**2024\_CBS\_11702 OMV\_2024016491 R - aanvraag omgevingsvergunning voor het bouwen en exploiteren van een distributiecentrum en groothandel in bouwmaterialen - met openbaar onderzoek - Athenastraat en Jozef Schellstraat, 9052 Gent - Advies**

**Beslissing:** Goedgekeurd in besloten vergadering van 12 december 2024

Het college van burgemeester en schepenen geeft voorwaardelijk gunstig advies.

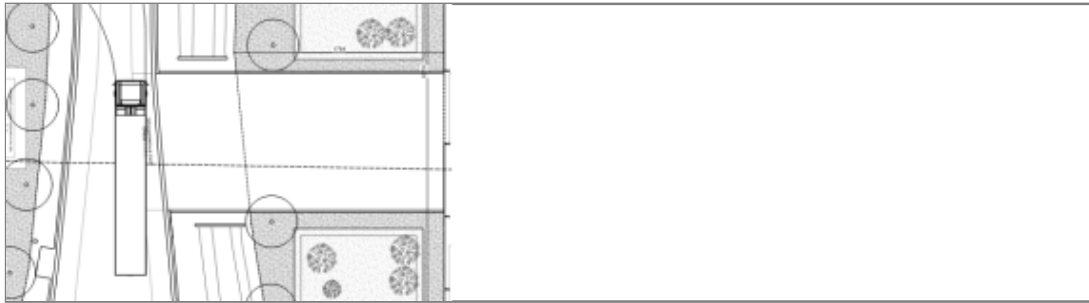
- Er zal slechts één oprit met een breedte van maximum 12 meter op het openbaar domein worden toegestaan op +- 100 meter van de rotonde.

- Er zal slechts één oprit met een breedte van maximum 12 meter op het openbaar domein worden toegestaan voor het uitrijden van de concessiezone 2.

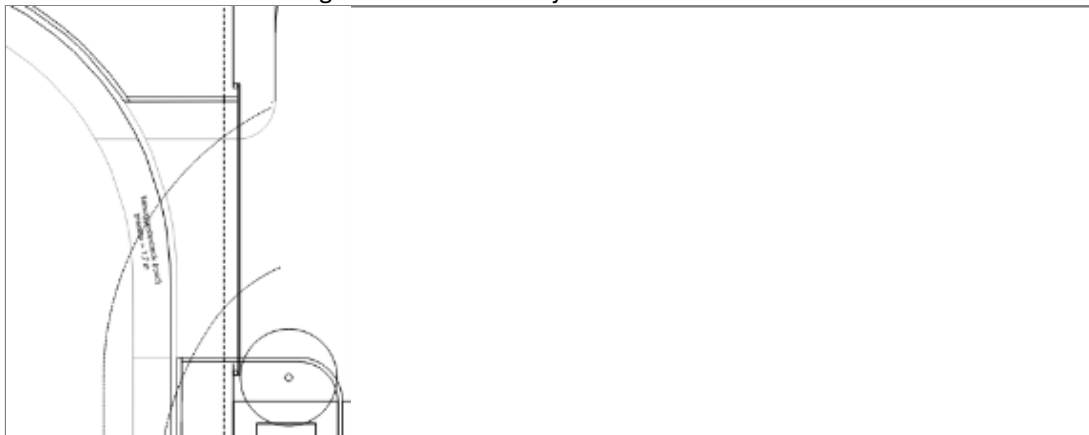
- Er zal slechts één oprit met een breedte van maximum 12 meter op het openbaar domein worden toegestaan voor het inrijden van de concessiezone 6.

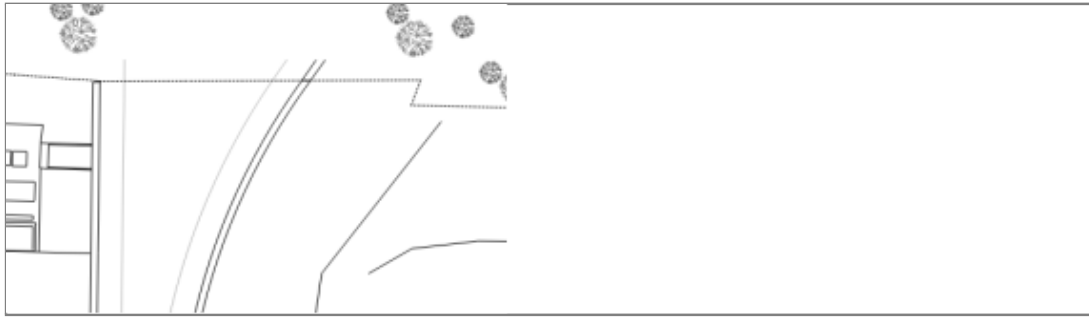
- Er zal slechts één oprit met een breedte van maximum 12 meter op het openbaar domein worden toegestaan voor het inrijden aan de HS-cabine.
